Informe: LM-AT-079-19

ANÁLISIS DEL CASO Y RESUMEN DE LOS CRITERIOS EMITIDOS POR EL LANAMMEUCR SOBRE LA INTERVENCIÓN REALIZADA EN LA CARRETERA FLORENCIO DEL CASTILLO (LOSAS DE CONCRETO)

Departamento encargado del proyecto: Gerencia de Conservación de Vías y Puentes. CONAVI.

Figura 15. Colocación de la primera capa con pavimentadora sobre la capa de mezcla asfáltica suelta (“traba”). Estacionamiento 0+700 del paso a desnivel. Fecha: 13 de marzo 2019. Fuente LanammeUCR

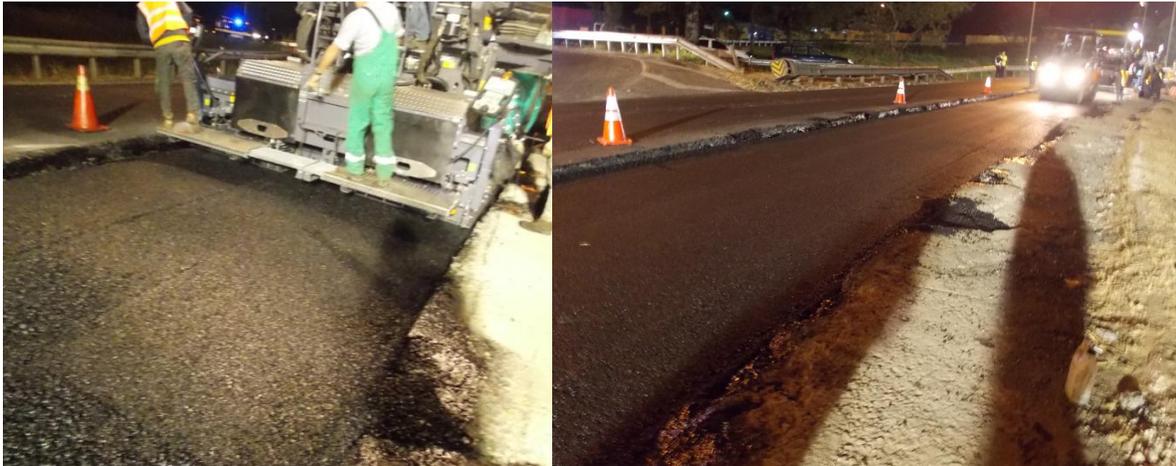
Sobre esta capa de “traba”, se colocaría el resto del espesor hasta llegar al nivel actual de la capa de rueda (mismo nivel que la capa de rueda de la losa sustituida). Cabe destacar que de acuerdo con lo manifestado por el inspector de CONAVI, el primer día de trabajo el espesor total de la mezcla (aproximadamente 30 cm) fue colocado manualmente en varias capas. Ya para los días de las visitas realizadas por el equipo auditor, se observó que luego de la colocación manual de la “traba”, el resto de las capas de mezcla asfáltica se colocaron con pavimentadora, tal como se requiere si se busca brindar una regularidad superficial deseable para la colocación de áreas extensas a todo el ancho de un carril (ver Figura 15).

Como aspecto adicional, se debe indicar que una capa colocada sobre otra capa que no fue densificada adecuadamente (caso de la subbase existente y la capa de “traba”), podría presentar problemas en su compactación ya que la energía para densificar se disiparía en la capa inferior sin capacidad de soporte, permitiendo que queden mayor cantidad de vacíos en la capa superior, en consecuencia, su desempeño se vería afectado al no poseer las condiciones requeridas. Esta es la importancia de la densificación requerida de cada una de las capas de la estructura de un pavimento. En este sentido, aunque en la capa final de ruedo que se vaya a colocar se logre una compactación suficiente, las capas inferiores no serían una base eficiente para soportar las cargas que vayan a pasar sobre este pavimento.

Figura 17. Desnivel provocado por sobrecapa
Ubicación: Desnivel ubicado en el carril externo del tramo 1.

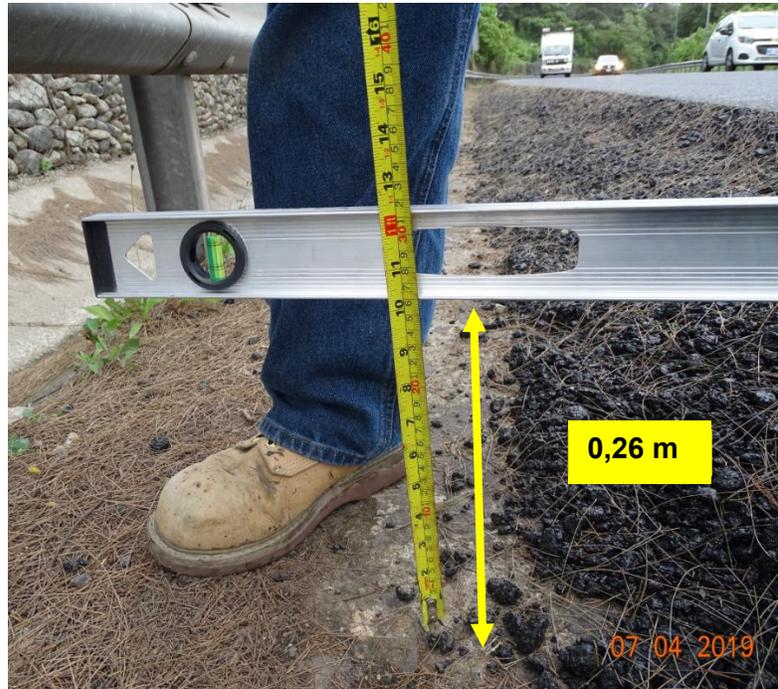
Por último, el nivel de la superficie de rodadura en este tramo se elevó al menos 14 cm (ver Figura 17 donde incluso se observaron desniveles de hasta 26 cm) del nivel actual de la vía. De acuerdo con esto, se debe considerar que estas diferencias de nivel representan un riesgo de vuelco para el usuario, lo anterior si se toma en cuenta que el departamento de Transporte de Estados Unidos establece una diferencia máxima de nivel de 12 cm como límite crítico para carreteras con velocidades de operación de 48 km/h, siendo que, para autopistas donde se permitan velocidades mayores dicha diferencia máxima de nivel es aún menor (FHWA, 2006).

Figura 25. Espesores en el carril interno del tramo 1.

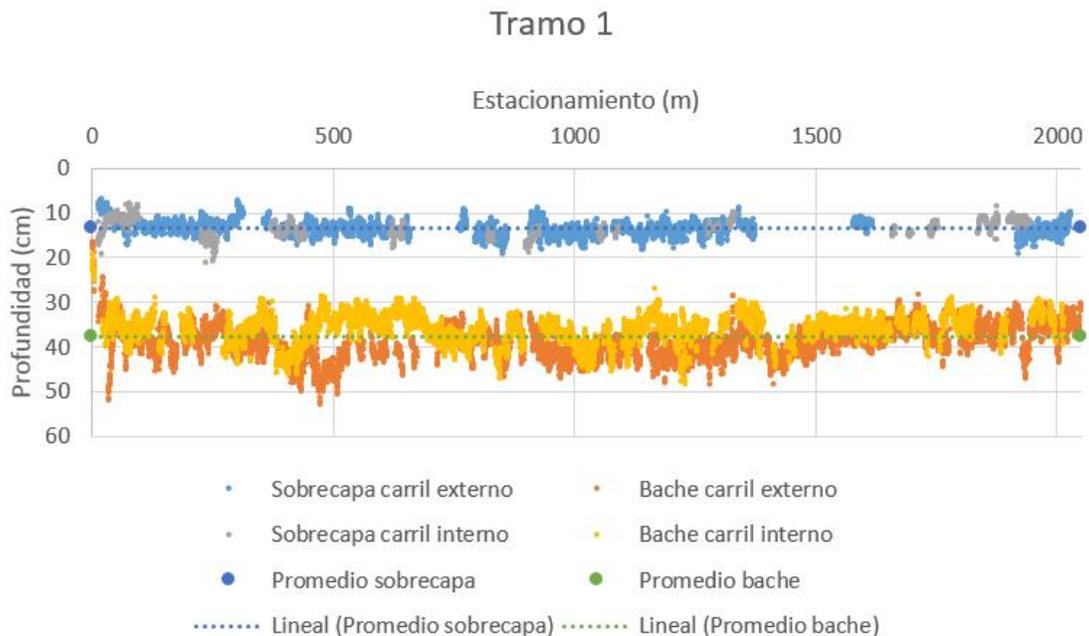
El espesor promedio estimado de mezcla asfáltica colocada en los casos en que se remueve la losa es de 37,5 cm, superior a los 36 cm indicados en la propuesta de diseño por parte del contratista.

El espesor promedio estimado de mezcla asfáltica colocada sobre las losas de concreto que no fueron removidas es de 13,4 cm, similar a los 14 cm indicados en la propuesta de diseño por parte del contratista.

Figura 26. Espesores en el carril interno del tramo 2.

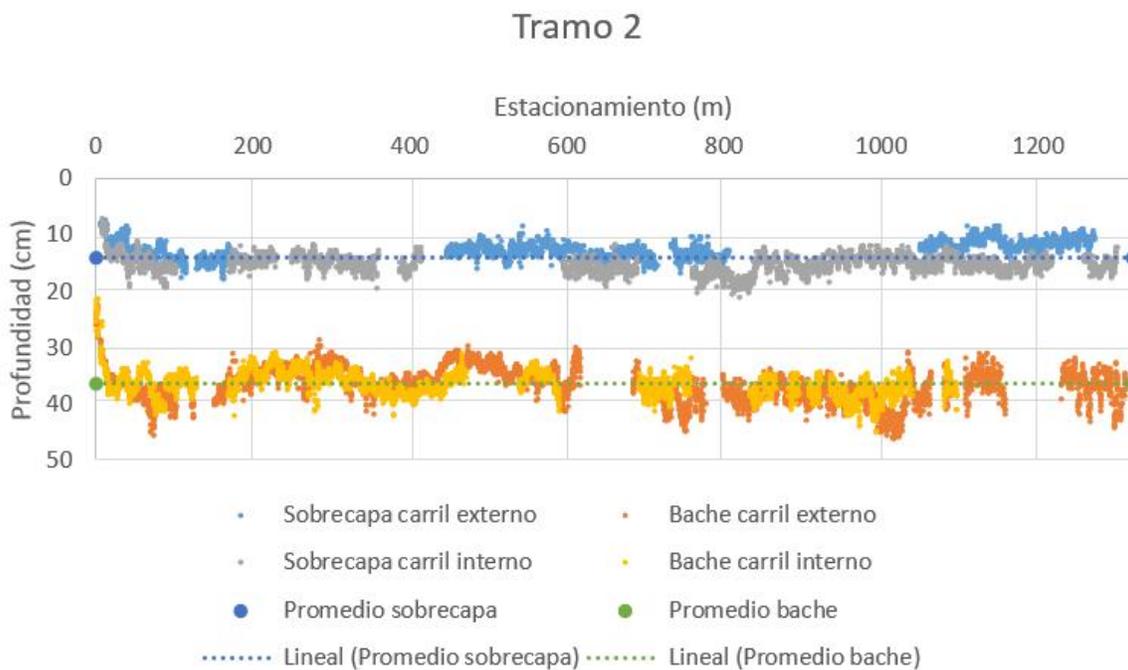
El espesor promedio estimado de mezcla asfáltica colocada en los casos en que se remueve la losa es de 36,5 cm, superior a los 26 cm indicados en la propuesta de diseño por parte del contratista.

El espesor promedio estimado de mezcla asfáltica colocada sobre las losas de concreto que no fueron removidas es de 14 cm, superior a los 6 cm indicados en la propuesta de diseño por parte del contratista.

Figura 27. Espesores en el carril interno del tramo 3.

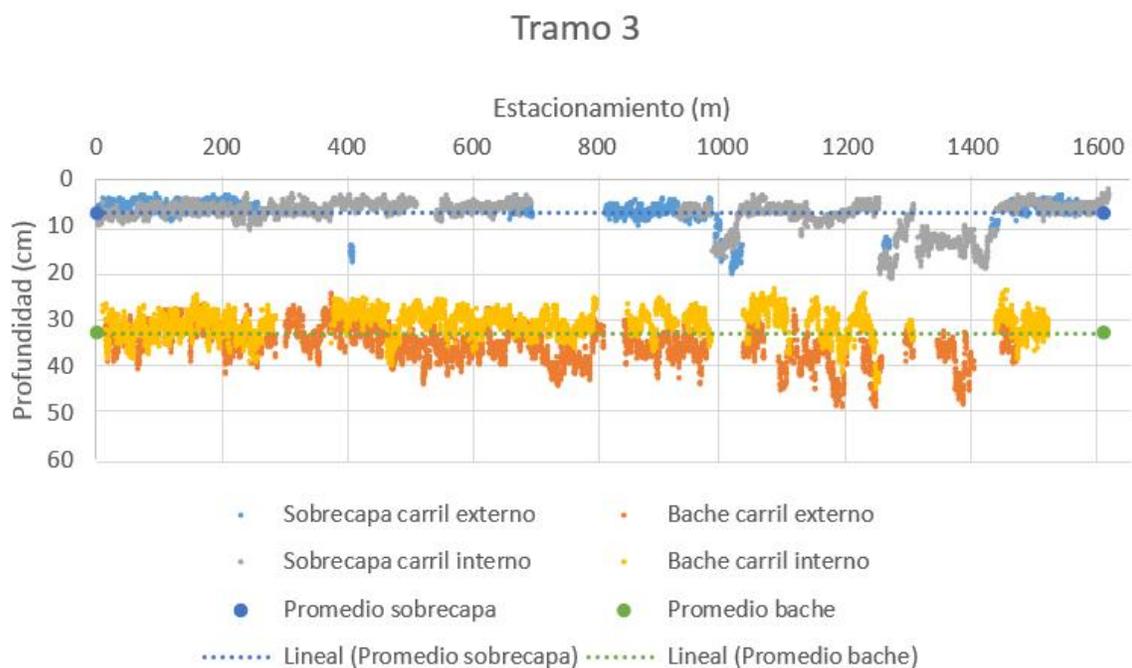
El espesor promedio estimado de mezcla asfáltica colocada en los casos en que se remueve la losa es de 33,1 cm, inferior a los 42 cm indicados en la propuesta de diseño por parte del contratista.

El espesor promedio estimado de mezcla asfáltica colocada sobre las losas de concreto que no fueron removidas es de 7,1 cm, inferior a los 15 cm indicados en la propuesta de diseño por parte del contratista.

Sobre este último caso, se debe señalar que para este tramo 3, de acuerdo con lo señalado en la Tabla 3 del Hallazgo 3, había un sobredimensionamiento de 9 cm. Por lo tanto, no se considera un aspecto negativo el hecho de que en este tramo se haya reducido el espesor de mezcla asfáltica colocada.

Figura 33. Ubicación del tramo 3. Oficio 241.2018 Diseño de losas Ochomogo Ruta 2.

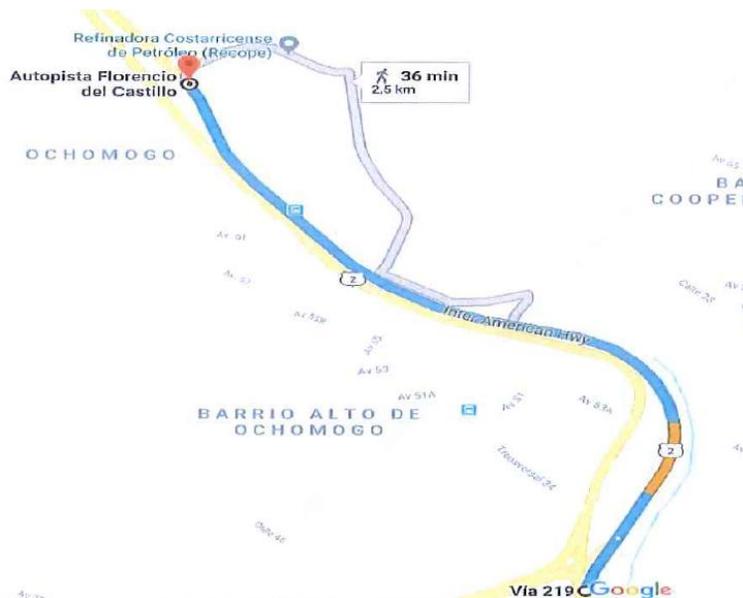
No obstante, en el descargo de la Administración se señala que los análisis de esta auditoría para determinar los costos hipotéticos del proyecto se levantaron sobre supuestos de costos incorrectos, sobre este aspecto se debe aclarar que las diferencias entre los costos preliminares expuestos por la Administración y los presentados por el LanammeUCR se explican de la siguiente manera:

La Administración en su panorama inicial de estimación de costos consideró que el tramo 3 tenía una longitud de 2400 m, sin embargo, este tramo mide aproximadamente 1600 m. Condición que representa un error de cálculo por parte de la Administración y que definitivamente eleva el costo inicial previsto para el proyecto. Una de las posibles explicaciones a este error que tuvo la Administración se basa en el hecho de que el Oficio 241-2018 del laboratorio LGC presenta la ubicación del tramo 3, en esta ubicación se señala en color azul dicho tramo, mientras que en color gris se presenta una ruta alterna al tramo 3, siendo que dicha ruta alterna tiene una longitud de 2500 m.

De este modo, una vez analizado los comentarios expuestos por la Administración sobre este Hallazgo 5, es criterio del equipo auditor que el Hallazgo se mantiene, modificando el monto real del proyecto que pasa de 1937 millones a 1818 millones.
